ESPACES PUBLICS GARE CEVA EAUX-VIVES

Concours de projets d'espaces publics
à un degré en procédure ouverte
janvier 2011

Concours de projets d'espaces publics
à un degré en procédure ouverte
Rapport du jury, janvier 2011

2. Concours espaces publics «Gare CEVA-Eaux-Vives» / COULISSES

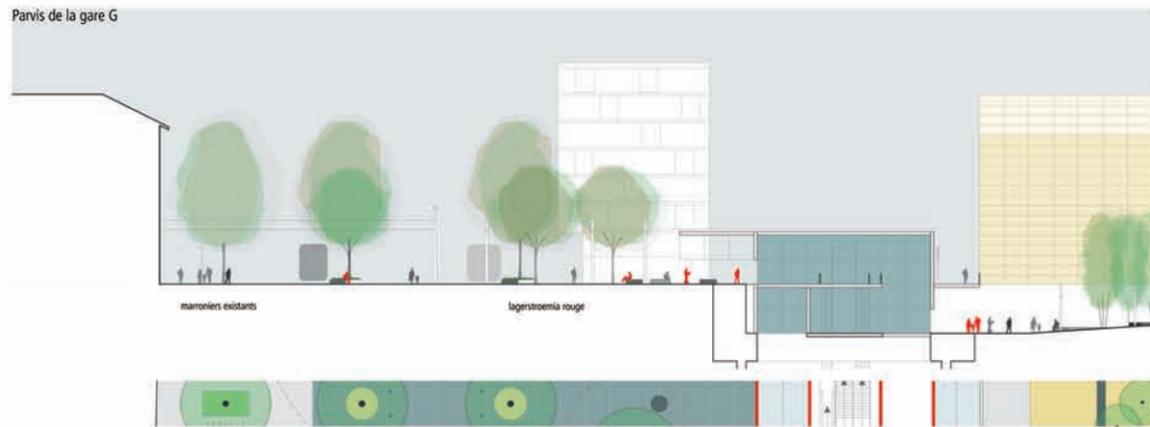
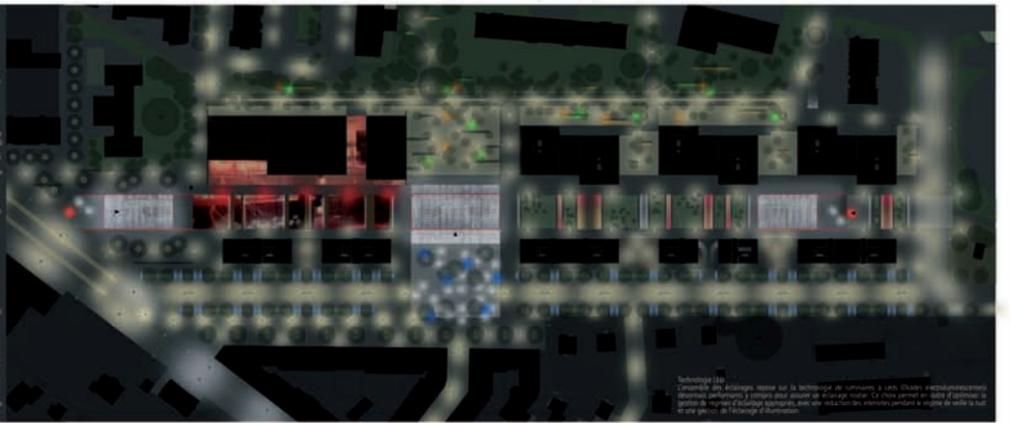
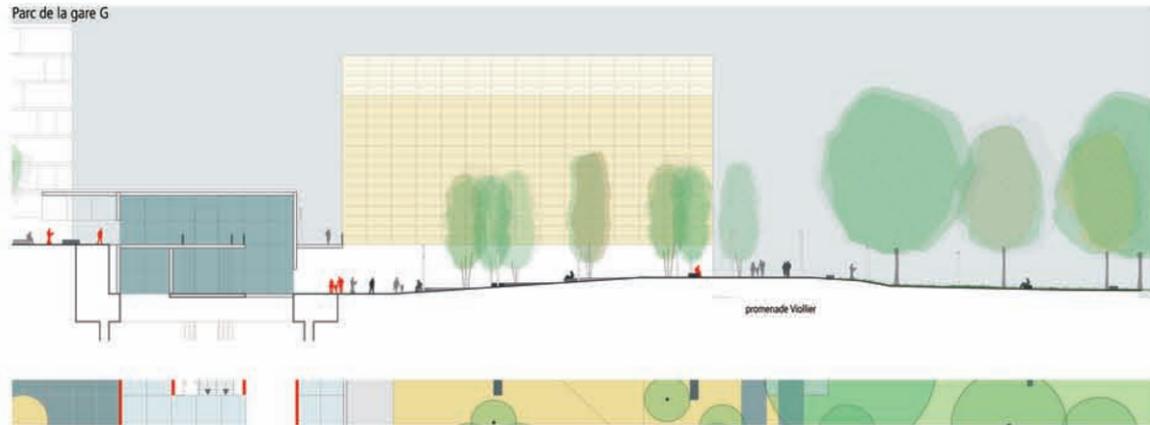
Le projet organise et structure le site en trois bandes selon le principe longitudinal de la gare en faisant écho de chaque côté à l'esplanade centrale. Un espace transversal bien identifié articule le cœur du dispositif autour de l'émergence centrale de la gare. Le parti urbanistique choisi est simple, logique et met en valeur trois types d'espaces aux caractéristiques d'usage et d'aménagement contrastés.

L'avenue de la Gare des Eaux Vives garde sa mémoire de fonction urbaine, elle accueille tous les stationnements extérieurs du site. Elle se relie spatialement au quartier tant par sa structure plantée que par les connexions avec les accès perpendiculaires. La place centrale est marquée par une arborisation spécifique.

La rue Viollier, dégagée de tout stationnement, devient un lieu de promenade. Le « parc rudéral » reconnaît l'histoire du site, il se relie spatialement et met en valeur les espaces verts existants. L'utilisation de matériaux perméables est appréciée, sa pertinence (sur dalle en particulier) est à vérifier. Le traitement de la rue Viollier offre de bonnes perspectives de développement du point de vue des usages et de la mobilité douce. Les lots B et C sont unifiés, le rez côté Viollier est consacré à des installations sportives et/ou associatives, le niveau esplanade est consacré à des équipements publics, des logements s'installent aux niveaux supérieurs. Cette proposition intéressante offre une belle qualité d'articulation fonctionnelle.

L'esplanade centrale est meublée de bacs plantés, denses à l'est, et plus espacés devant la Nouvelle Comédie, ce qui offre un espace ouvert; un film d'eau crée un effet de miroir. Ces bacs sont une solution pragmatique, d'entretien facile. Ils offrent cependant dans la forme régulière proposée des usages limités. Le dénivelé entre l'esplanade et la route de Chêne qui n'est pas traité devrait faire l'objet d'une conception ouverte de la topographie complexe du lieu, en mettant en valeur l'accès à l'espace de la Comédie et celui à l'esplanade depuis la route de Chêne.

Les aménagements cyclables ne sont pas identifiés. La végétation proposée est trop dense, avenue de la Gare des Eaux Vives, banale et stéréotypée. Il en va de même pour l'esplanade dont la végétation semble trop dense et mal intégrée à la transition du côté de la rue Viollier. Le traitement « rudéral » de la végétation sur l'ensemble du versant nord du projet est intéressant et mérite d'être étoffé. Le plan éclairage est apprécié. Les matériaux choisis sont simples, économiques. L'entretien est aisé.

Le jury apprécie la clarté du projet, sa bonne gestion des différentes échelles et son potentiel de développement.

LIEU DE VILLE

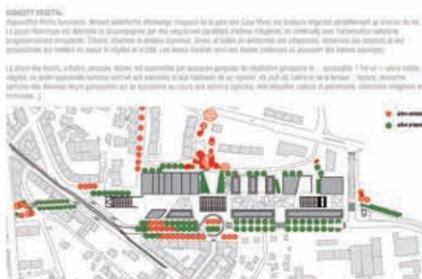
Le projet propose un traitement unitaire de l'ensemble du périmètre au travers d'un dallage, qui conforte et prolonge la trame dimensionnelle du CEVA, de 5,40 x 2,70 m. Ce principe de dallage couvre aussi bien l'avenue de la Gare des Eaux-Vives que l'esplanade elle-même. Cette dernière est exprimée entièrement minérale, dégagée de toute végétation au sol, reconnaissant ainsi de façon très forte le caractère artificiel de la couverture des voies. Elle se termine à l'ouest par un vaste plan incliné, un glacis en jonction avec la route de Chêne, en accompagnant habilement la façade vitrée latérale du terminal ferroviaire. Le jury apprécie ce dégagement incliné qui ouvre la perspective visuelle à l'entrée majeure du site et qui valorise pleinement la découverte de la Comédie.

Malgré quelques tentatives de dégagement sur les diagonales, le front bâti au nord de l'esplanade demeure rigide tant dans son ordonnancement que dans ses espaces interstitiels, sans proposer une vraie qualité urbaine au nouveau tracé de la rue Viollier, entre le parc et la ville.

La force et l'originalité de la proposition se portent essentiellement sur le concept d'une résille de câbles tirés entre les bâtiments à hauteur du premier étage. Ce principe de résille, quoique légèrement différencié selon les situations urbaines qu'il reconnaît, s'applique aussi bien sur l'esplanade dégagée de plantations que sur l'avenue de la Gare des Eaux-Vives, sous la frondaison des arbres.

Sur l'esplanade, elle cherche à devenir l'élément majeur de l'intervention, à la fois pergola, support de l'éclairage, filet d'accueil d'une fort peu crédible promenade suspendue. Le jury relève la valeur onirique et événementielle que confère au projet ce dispositif d'installation urbaine. Problématique tant dans sa réalisation, par les raccords nécessaires aux bâtiments existants et futurs, que dans les pratiques sociales qu'il induit, ce dernier paraît cependant bien fragile pour offrir une vraie nouvelle identité à ce lieu en devenir.

confluences²
gare ceva eaux-vives | genève

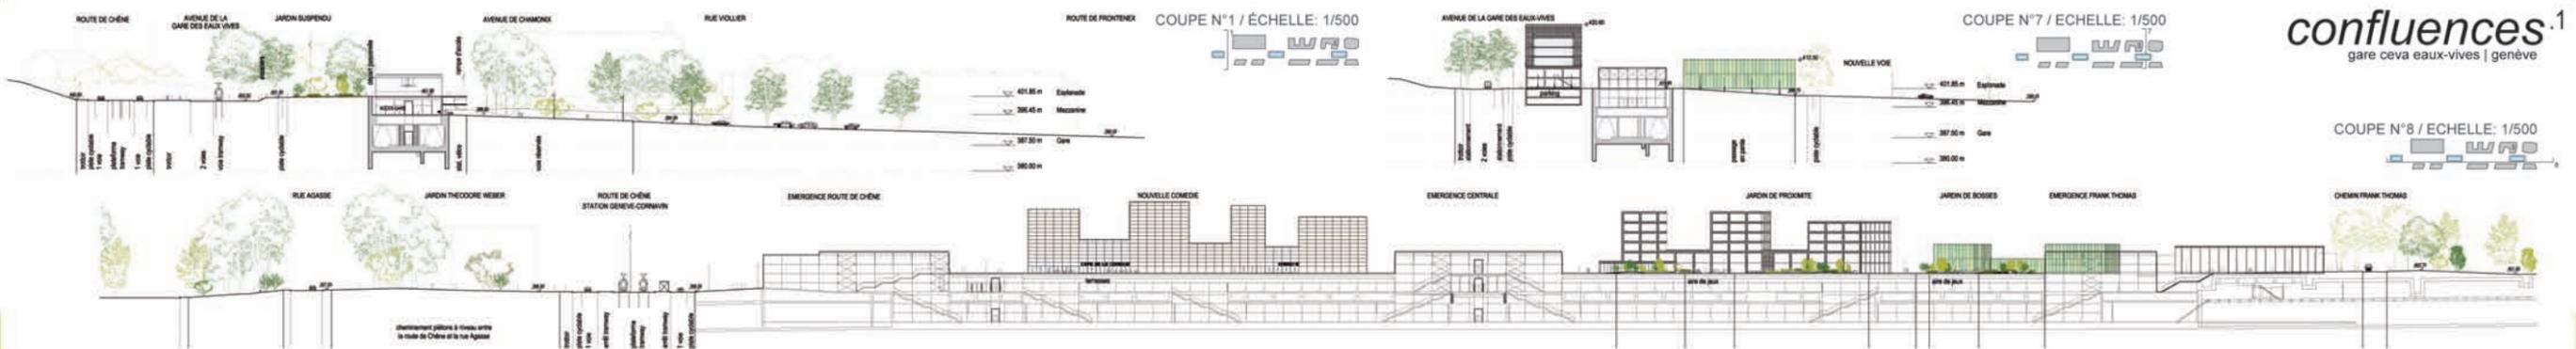
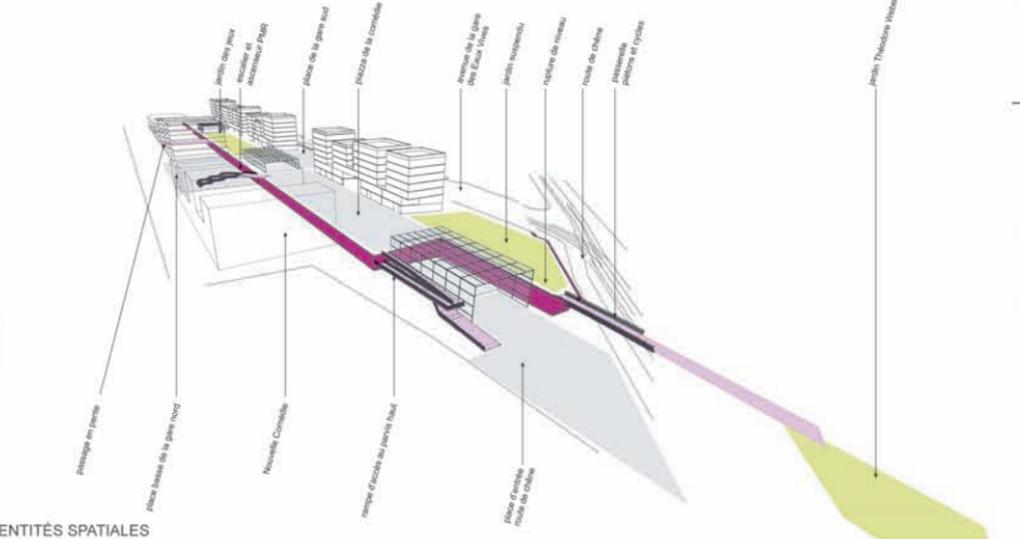
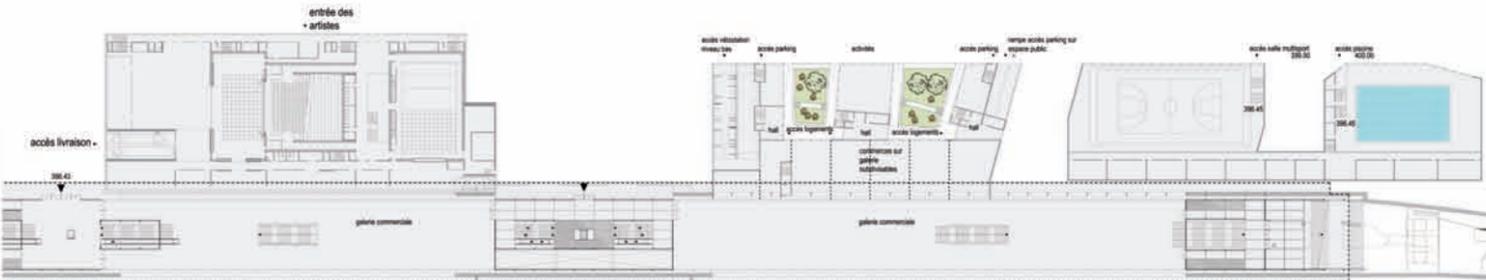
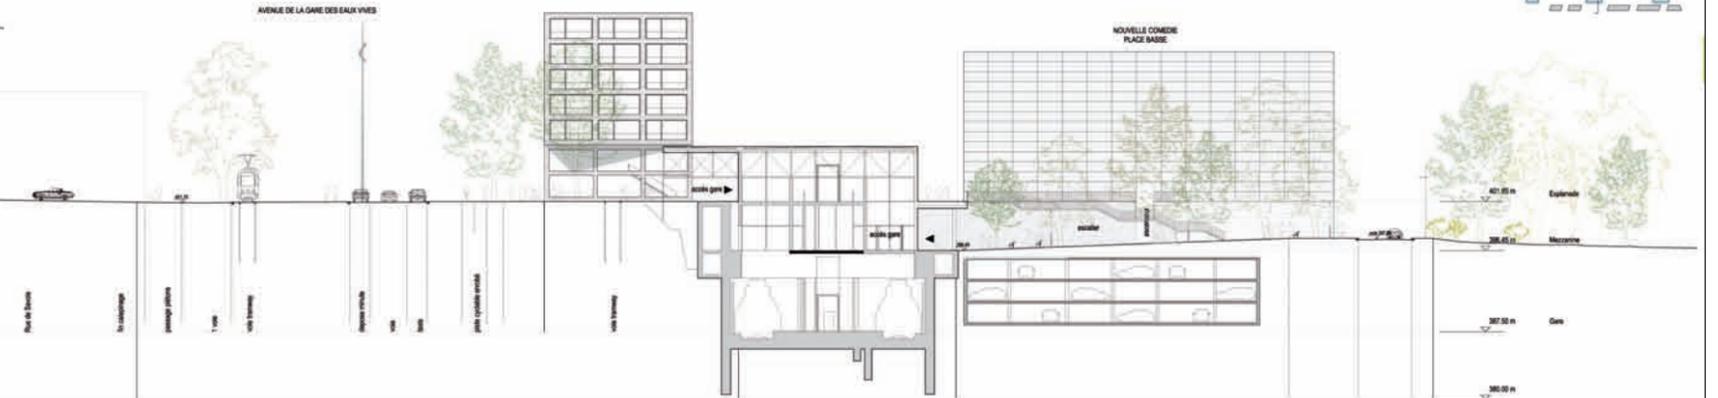
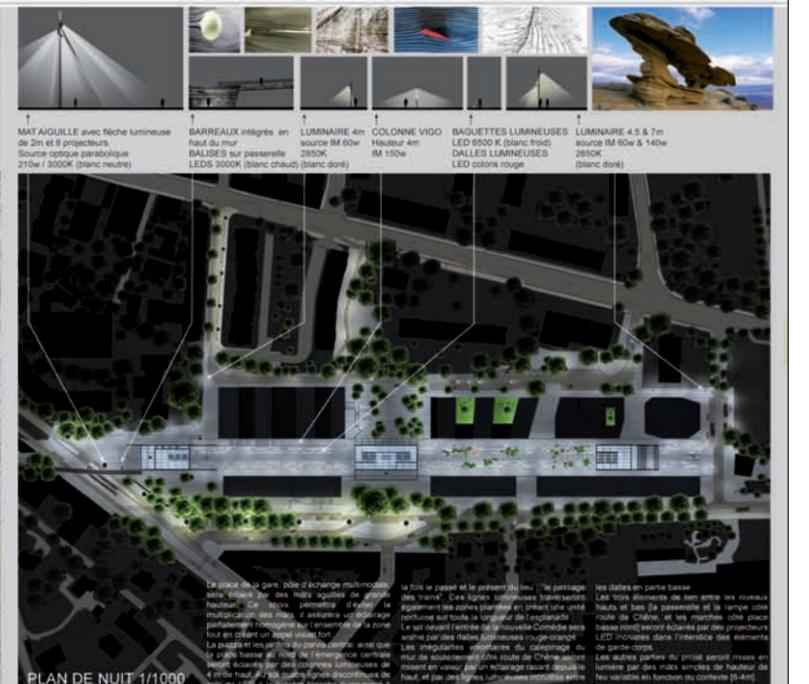
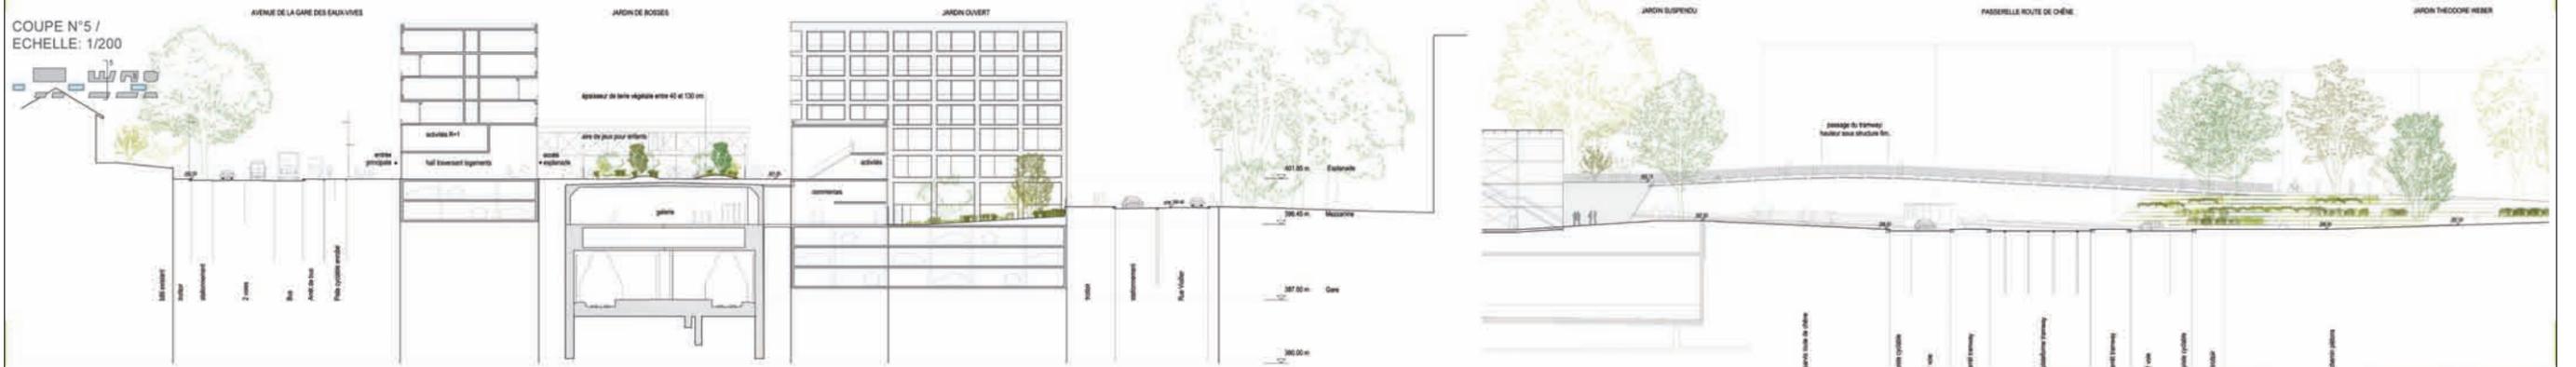
Aux abords de la route de Chêne, le projet propose une solution économe et intéressante en maintenant le belvédère existant en surplomb et en posant une passerelle qui permet à la Voie Verte de franchir l'obstacle de la station de tramway située en contrebas. L'accroche à la Voie Verte du côté du chemin Frank Thomas paraît bien articulée grâce au déplacement de la circulation vélo sur la place de la gare. Par contre la liaison transversale de l'esplanade vers la rue Viollier, plus particulièrement aux abords de la Comédie, demeure difficilement compréhensible avec une rampe et un escalier dessinés de façon particulièrement incongrue. Le projet, dans son ensemble, pourrait évoquer des pratiques sociales multiples et semble par conséquent répondre, du moins en partie, aux attentes du programme.

La matérialisation du projet au niveau de l'esplanade des Eaux Vives surprend vraiment. La relation du tissu bâti à l'espace public est faussée par une déformation des formes bâties, qui s'explique difficilement autrement que par le choix d'un calepinage extrêmement compliqué. Les dalles en calcaire sombre suivent des motifs curvilinéaires imbriqués, que le jury considère comme appartenant à une autre époque.

Il en va de même pour les plantations, qui suivent des motifs formels biseautés similaires tant du point de vue des arbres que des aménagements au sol. Les plantations concentrées sur l'esplanade centrale relèvent plutôt d'un jardin miniature, peu adaptées à l'échelle d'un espace véritablement urbain et public.

L'appareillage entre dallage et plantations semble très difficilement réalisable. Même le projet d'éclairage avec ses mâts de type sportif ne coïncide pas avec le caractère du lieu.

Pour résumer, le jury relève que l'aspect fort de ce projet consiste en une relativement bonne résolution des circulations aux abords et des niveaux vers les quartiers avoisinants. Mais ce point fort est contrecarré par une surenchère au niveau de l'appareillage au sol de l'esplanade centrale, dans une stylistique que le jury peine à comprendre, tant elle s'affranchit des règles simples de la composition urbaine.

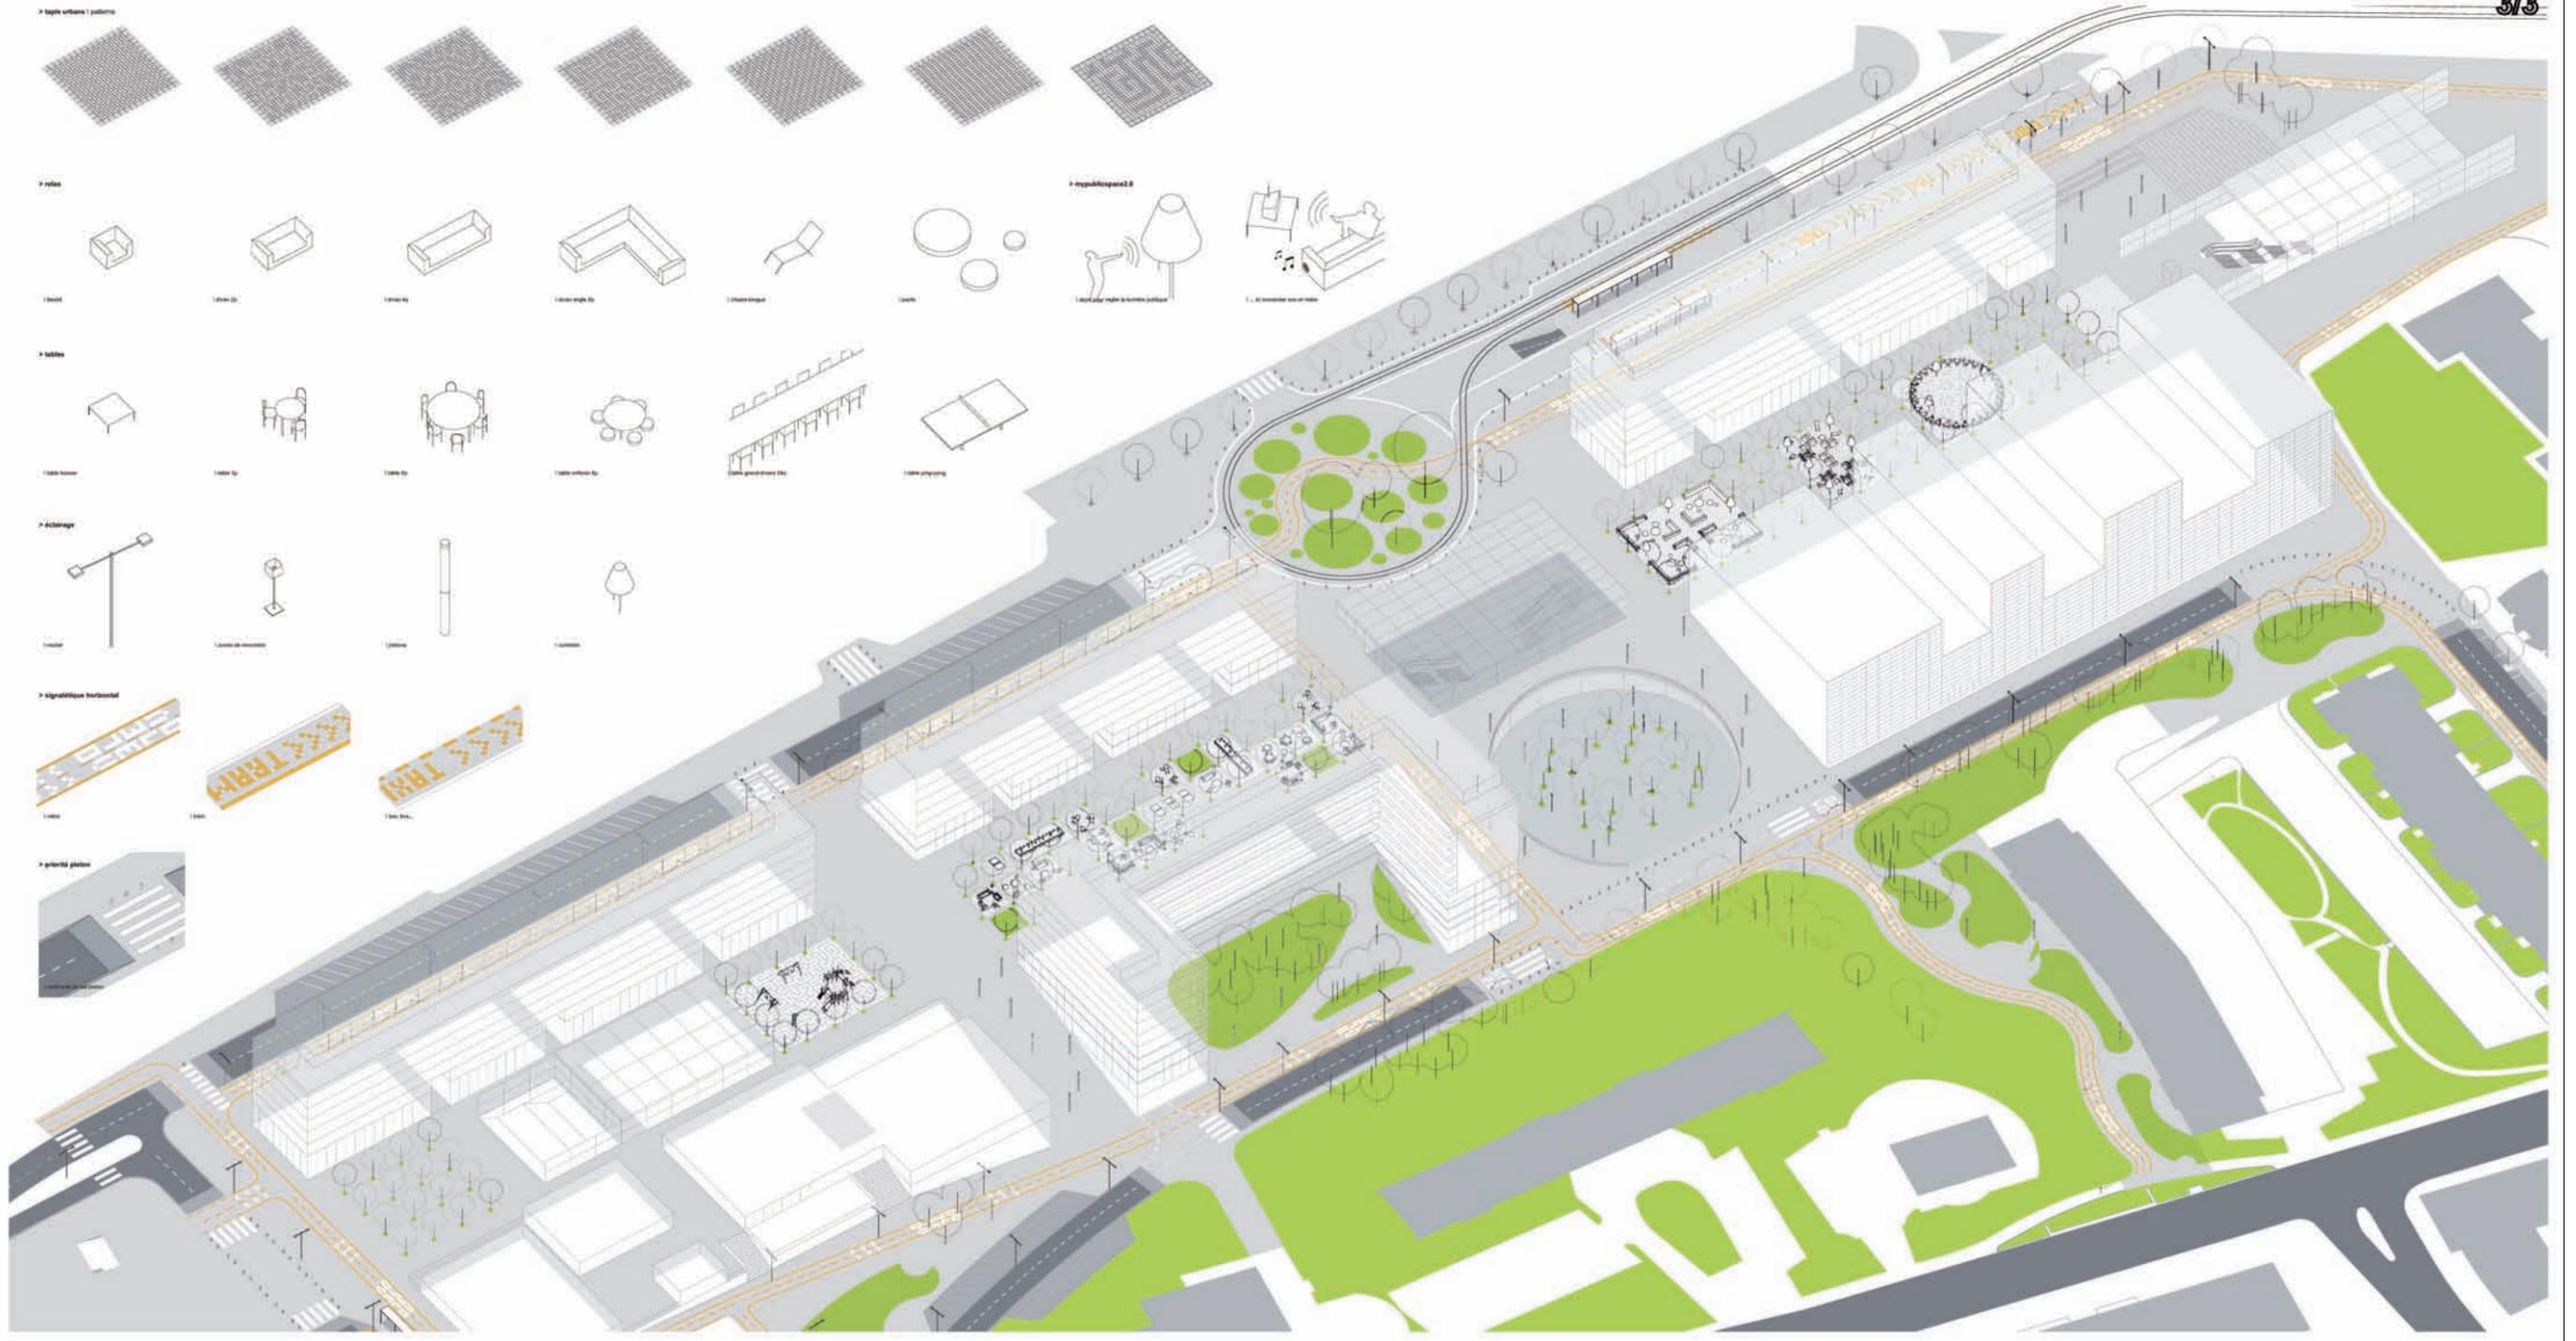
Le concept majeur du projet réside dans l'implantation dans l'esplanade centrale d'une suite de « maisons de verdure » à l'échelle pavillonnaire, caractérisée par des espaces de nature domestique.

Ces pratiques sociales posent certainement la question de leur réelle viabilité quotidienne et peuvent se révéler fragiles, soumises à des atteintes de toutes sortes, vandalisme et autres. Il n'en demeure pas moins que l'intérêt du projet repose sur ce « tour de force ».
